Plan d'aménagement particulier «ECO-r1 & ECO-c1 Mierscherdall»

Umweltverträglichkeitsstudie („EIE-Rapport“)

**Nachtrag im Sinne des MECB-Avis Réf-N°95424
vom 27.11.2024**

Abb. 2: Variante eines Turbokreisverkehrs Tinniesbruch (Quelle: Schroeder & Associés 2022). Vollständige Darstellung in Anhang 10c zum EIE-Rapport.

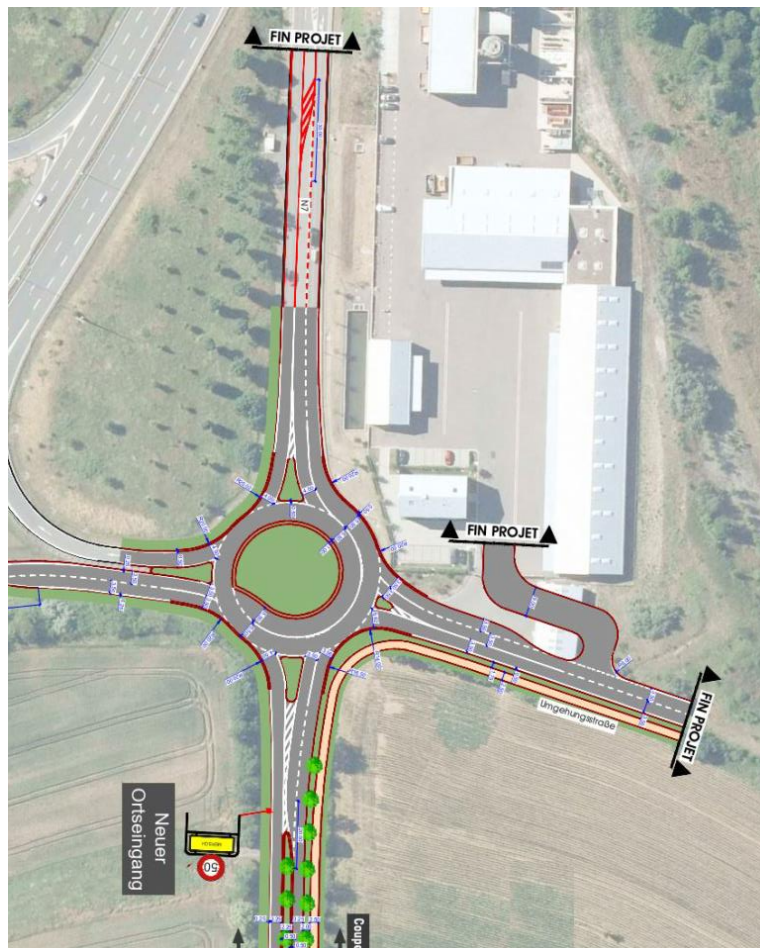
Im Avis (Anhang 01) des MECB wird Bezug genommen zur vorgeschlagenen verkehrstechnischen Anpassung den Kreisverkehr *Tinniesbruch* zu einem Turbo-Kreisverkehr zu erweitern, um der zukünftigen Verkehrsbelastung zu begegnen (Schroeder 2022, Anhang 10c des *EIE-Rapport*). Es wird im Avis darauf hingewiesen die Umweltauswirkungen eines solchen Ausbaus zu betrachten und auch die Umsetzungsplanung im (zeitlichen) Kontext zur Entwicklung des PAP zu berücksichtigen. In den entsprechenden folgenden Unterkapiteln wird der mögliche Ausbau des Kreisverkehrs entsprechend den Schutzgütern bewertet.

Die voraussichtlichen Umweltauswirkungen eines Ausbaus des Kreisverkehrs *Tinniesbruch* zu einem Turbo-Kreisverkehr auf den Aspekt geschützter Biotope im Sinne des Art. 17 NatSchG werden im Folgenden dargestellt. Abb. 2 zeigt nochmal eine mögliche Variante des Turbokreisverkehrs.

Im Rahmen der Biotopkartierung zum PAP wurden die westlichen Straßenbäume entlang der N7 sowie die nördlichen Hecken bereits aufgenommen (Abb. 3). Letztgenannte werden bereits durch das Vorhaben der neuen Umgehungsstraße vollständig überplant, unabhängig von einem Ausbau zum Turbokreisverkehr. Die Allee entlang der N7 soll auf beiden Seiten erhalten bleiben, weshalb im Rahmen der Verkehrsstudie nach einer Lösung mit unveränderter Querschnittsbreite der N7 gesucht wurde (Schroeder & Associés 2022, Anhang 10c des *EIE-Rapport*).

Von dem Ausbau zum Turbokreisverkehr betroffen sind voraussichtlich die sieben Einzelbäume, die derzeit auf der Verkehrsinsel bestehen (4.4.1. „BK18 - Einzelbaum, Gruppe und Reihe von einheimischen, standortgerechten Bäumen oder Obstbäumen“). Im Rahmen der Bauarbeiten kann auch eine teilweise Inanspruchnahme der Hecken an der Autobahnauffahrt der A7 erforderlich werden (4.1.11. „BK17 – Hecken auf ebenerdigen Rainen oder

Abb. 4 : Geplante öffentliche Beleuchtung – Planzone West (Quelle : BEST S.A. 2025). Vollständige Darstellung in Anhang 04.

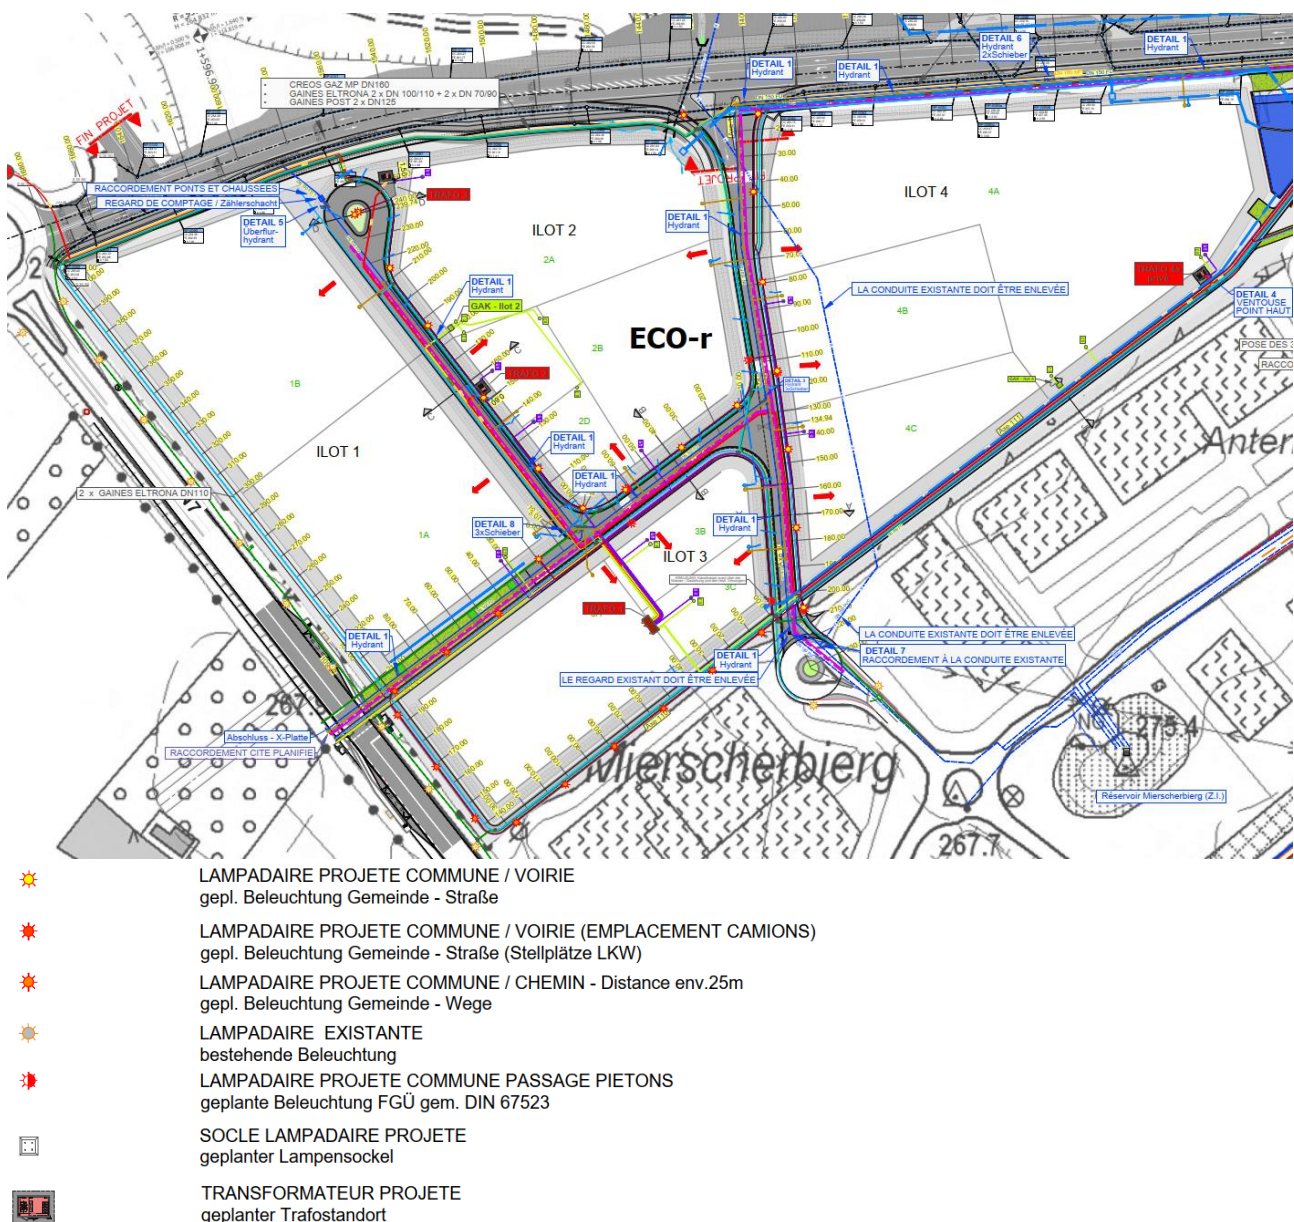
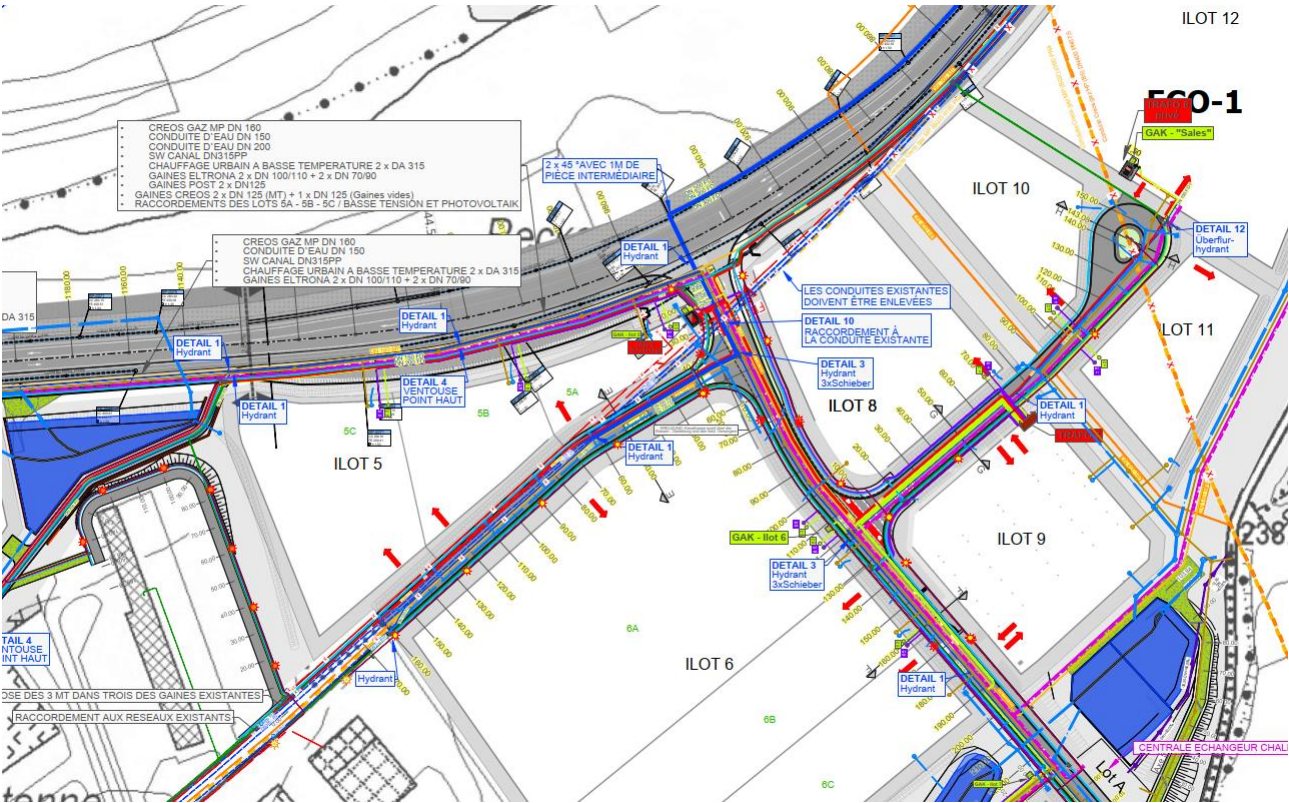
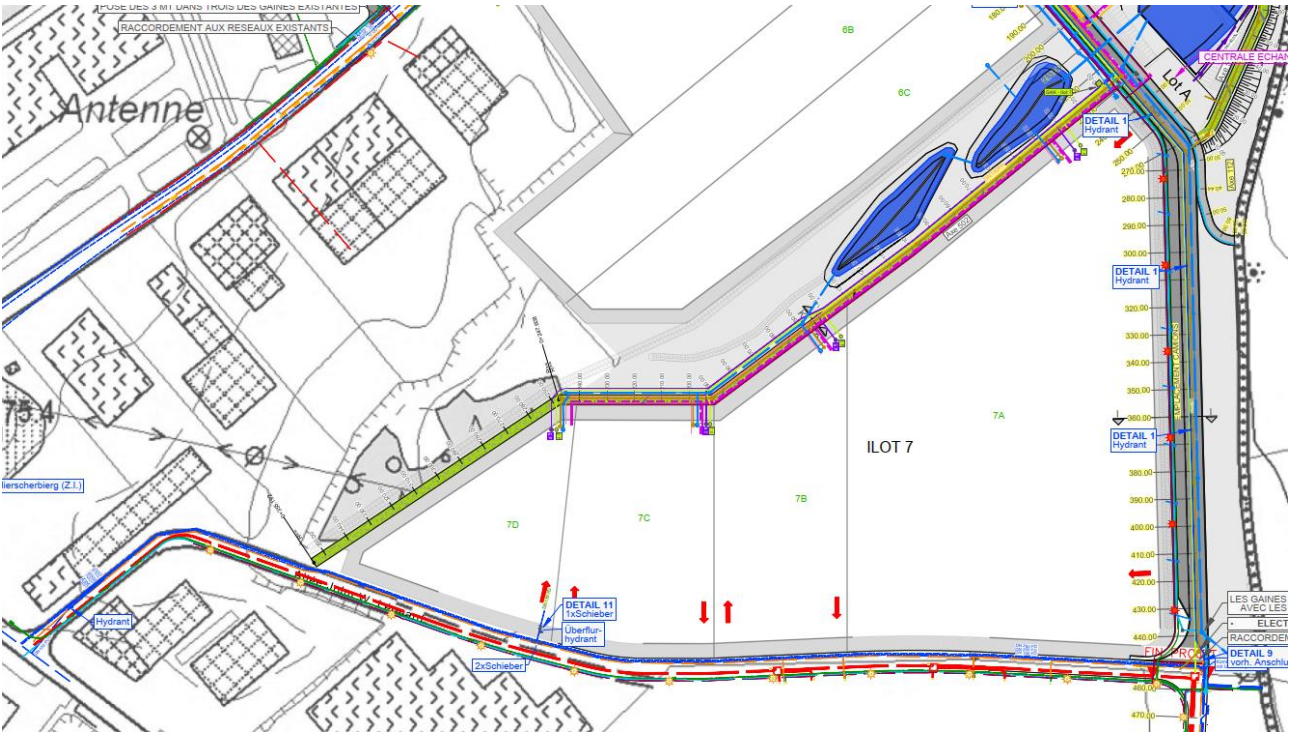
Das MECB und das DAT fordern in ihrem Avis (Anhang 01) eine Zusammenfassung des Beleuchtungskonzeptes über die allgemeinen Empfehlungen des *Manuel écologique* hinaus.

Im Zuge der fortgeschrittenen Projektentwicklung wurde die Beleuchtung öffentlicher Straßen und Wege geplant. Der genaue Lampentyp steht dabei noch nicht fest. Es ist davon auszugehen, dass die Straßenleuchten eine Höhe von ca. 10 m haben werden. Im Rahmen des APD soll entsprechend des Leitfadens „Gutes Licht im Außenraum“ (MDDI 2018) eine Farbtemperatur von 2700 K, eine Effizienz von > 90 lm/W ebenso wie eine 0°-Neigung (keine Himmelabstrahlung) festgeschrieben werden, um möglichst eine fledermausangepasste Beleuchtung zu erzielen. Wie aus den nachfolgenden Abbildungen und Anhang 04 hervorgeht, bleiben die Grünkorridore mit Nord-Süd-Ausrichtung im Nordosten des PAP unbeleuchtet. Dies gilt auch für den Kreuzungsbereich der Straße mit dem Korridor als auch für den Wendehammer. Damit ist eine prinzipielle Funktionalität als Transferkorridor für Fledermäuse gegeben. Auch im Zusammenhang mit der nördlichen Umgehungsstraße scheint dies möglich. Die Planung dieser Beleuchtung liegt in der Zuständigkeit der P&Ch. Ein Beleuchtungskonzept liegt hierfür noch nicht vor. Nach aktuellen Planungsaussagen sollen wenigstens die Knotenpunkte resp. die Ein- und Ausfahrtsbereiche zur Verkehrssicherheit beleuchtet werden. Somit bliebe der nördliche Einflugbereich der Grünkorridore ebenfalls unbeleuchtet. Es bleibt anzumerken, dass sich auf dem zum Grünkorridor nördlich angrenzenden Ilot 12 voraussichtlich ein Busunternehmen ansiedeln wird. Daher wird der Grünkorridor für den Zufahrtsbereich vom Wendehammer aus unterbrochen. Eine betriebsbedingte Beleuchtung u.a. zur Verkehrssicherheit auf dem Gelände ist hier zwingend erforderlich. Aufgrund der überwiegend dichten Begrünung des Korridors ist jedoch eine Abschirmung der Lichtkegel zu erwarten (Abb. 7, Abb. 8, vgl. auch Kap. 2.7.1, Anhang 06a). Es sollte dennoch darauf geachtet werden, im Bereich der Zufahrt und den korridorangrenzenden Bereichen möglichst wenig Beleuchtung zu installieren. Insgesamt ist auch diese Beleuchtung nach dem oben genannten Leitfaden umzusetzen.

Die Zufahrt zum bestehenden Recyclinghof (westlich von Ilot 5) wird im Rahmen der Erschließung des PAP ebenfalls erneuert. Diese Beleuchtung wird bedarfsgesteuert geschaltet und nur zu Öffnungszeiten des Recyclinghofs leuchten.

Eine Nachtabschaltung der generellen Straßenbeleuchtung ist im gesamten Gemeindegebiet nicht vorgesehen, weshalb auch im zukünftigen Gewerbegebiet keine Dunkelphase vorgesehen ist. Aufgrund der geplanten Art der Betriebe, die sich im neuen Gewerbegebiet ansiedeln werden, ist eine werbewirksame Gebäudebeleuchtung nicht abzusehen.

Insgesamt scheint das Beleuchtungskonzept der Planzone nicht in erheblichem Konflikt mit den Ansprüchen nachtaktiver Tiere zu stehen.

Abb. 10: Zusammenfassende Darstellung der geplanten Terrainmodellierungen (grün bis braun) und der bodenkundlichen Bohrungen/Sondierungen (Quelle: Geoconseils 2025). Darstellung nicht genordnet. Größere Darstellung in Anhang 05b.

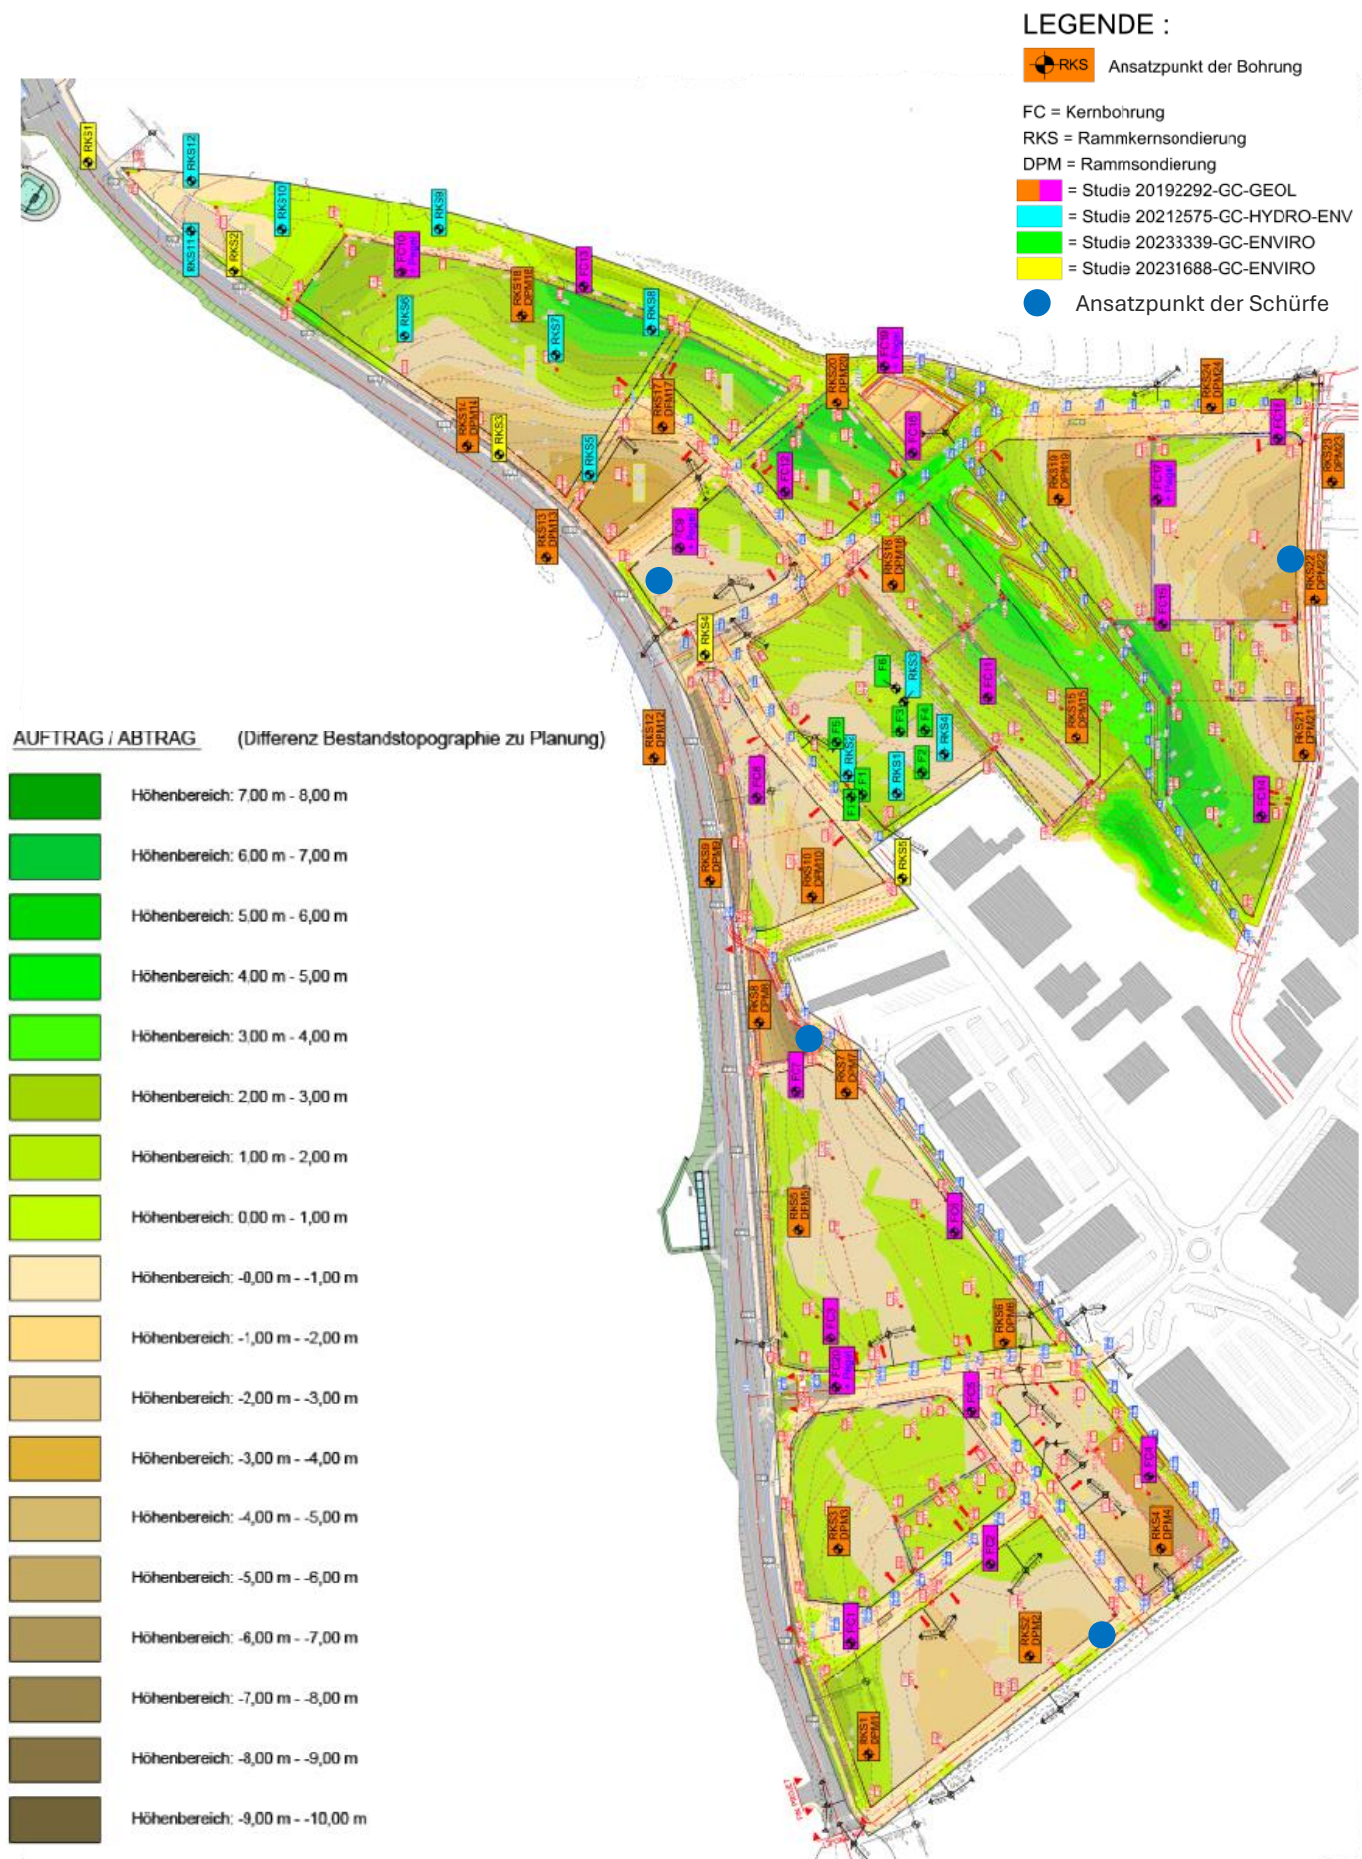
In seinen Avis bitten das MECB sowie die AEV (Anhang 01) um eine Klarstellung, inwieweit durch Altlasten kontaminierte Böden für die beschriebene Terrainmodellierung verwendet werden sollen und eine Sanierung der Böden erforderlich ist.

Nach Rücksprache mit den Studienbüros Best S.A. und Géoconseils S.A. wird bestätigt, dass die im *EIE-Rapport* identifizierten Böden, die durch Altlasten kontaminiert sind, nicht für die Terrainmodellierung verwendet werden. Diese Erdmassen werden abtransportiert und auf den im *EIE-Rapport* aufgelisteten Deponietypen entsorgt (Kap. 7.3.2, Tab 42 – 46, Anhang 19, Anhang 20 des *EIE-Rapport*). Die Abb. 10 fasst die Darstellung der geplanten Terrainmodellierungen (Best S.A.) mit den durchgeführten bodenkundlichen Bohrungen und Sondagen (Géoconseils S.A.) zusammen (Anhang 05b). Mit den korrespondierenden Tabellen 42 – 46 des *EIE-Rapport*

können die kontaminierten Bereiche und die Modellierungen identifiziert werden. Um das beabsichtigte Gleichgewicht zwischen Erdmassenab- und -auftrag zu erreichen, müssen möglicherweise externe Erdmassen zur Planfläche herangetragen werden, da die kontaminierten Erdmassen nicht verwendet werden können.
